**Odpowiedzi na zapytania wykonawców dotyczące treści SWZ**

**Dotyczy: Dostawa zespołów klasycznych, płyt blokowanych oraz zestawów do zabiegów - dla Milickiego Centrum Medycznego w Miliczu**

**Pytanie nr 1 do pakietu nr 4, podpunkt nr 5**

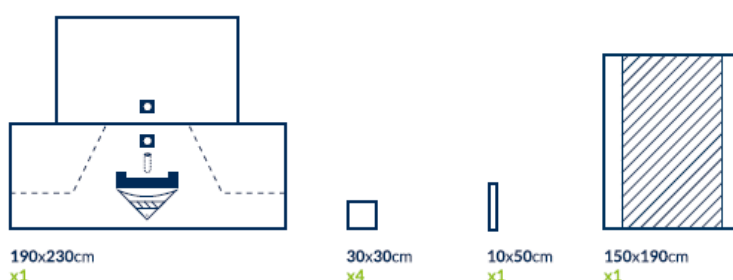
Zwracamy się z uprzejmą prośbą do Zamawiającego o wyrażenie zgody na zaoferowanie w pakiecie nr 4, podpunkt nr 5, produktów o następujących parametrach:

Płyta tytanowa, pod śruby średnicy 2.0 mm, profil 1.4 mm, anatomicznie ukształtowana, do złamań głowy kości promieniowej, obejmująca i podpierająca 10 i 11 otworowe, blokowana. Blokowanie - pozwalające na wprowadzenie śruby w zakresie kąta +/- 15 stopni, blokowanie w systemie trójpunktowego bezgwintowego blokowania na docisk.

Przy zachowaniu wszystkich pozostałych parametrów.

TAK – Zamawiający dopuszcza również proponowane rozwiązanie

**Pakiet nr 13, pozycja 2** - Czy Zamawiający dopuści zestaw do małych procedur chirurgicznych o składzie:

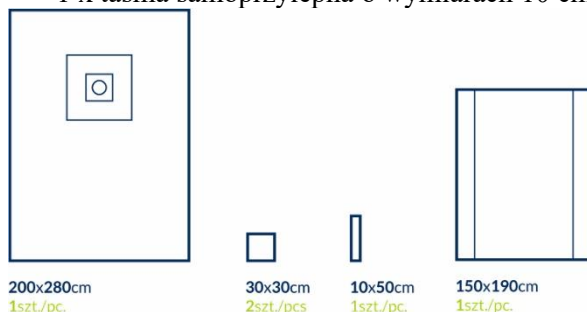
- 1 x serweta wzmocniona na stół instrumentalny (owinięcie zestawu) o wymiarach 150 cm x 190 cm
- 1 x serweta samoprzylepna wzmocniona o wymiarach 200cm x 280cm z otworem o średnicy 10 cm
- 2 x ręcznik chłonny o wymiarach 30 cm x 30 cm
- 1 x taśma samoprzylepna o wymiarach 10 cm x 50 cm

TAK – Zamawiający dopuszcza również proponowane rozwiązanie

**Pakiet nr 14 pozycja 1 - Czy Zamawiający dopuści zestaw serwet do cięcia cesarskiego o składzie:**

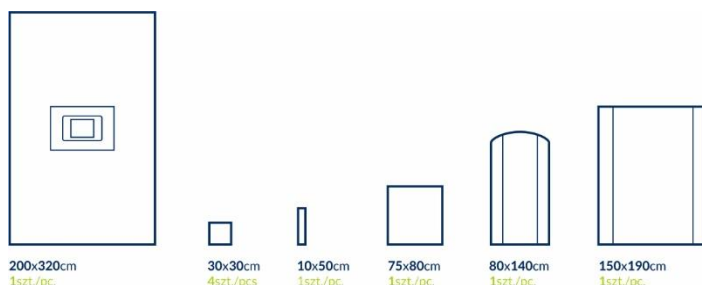
- 1 x serweta wzmocniona na stół instrumentalny (owinięcie zestawu) o wymiarach 150 cm x 190 cm
- 1 x wzmocniona osłona (serweta) na stolik Mayo o wymiarach 80 cm x 140 cm składana teleskopowo
- 1 x serweta do cięcia cesarskiego samoprzylepna o wymiarach 200 cm x 320 cm z otworem o wymiarach 25cm x 30cm, zintegrowana z torbą do zbiórki płynów o wymiarach 80cm x 90cm
- 1 x serweta chłonna dla noworodka o wymiarach 75 cm x 80 cm
- 1 x taśma samoprzylepna o wymiarach 10 cm x 50 cm
- 4 x ręcznik chłonny o wymiarach 30 cm x 30 cm

Serweta główna wykonana z hydrofobowej włókniny trójwarstwowej typu SMS o gramaturze 50 g/m<sup>2</sup>. Odporność na penetrację płynów w obszarze krytycznym 41.7 cm H<sub>2</sub>O. Chłonność wzmocnienia min. 680%, potwierdzona kartą techniczną producenta.

NIE – Zamawiający nie dopuszcza proponowanego rozwiązania
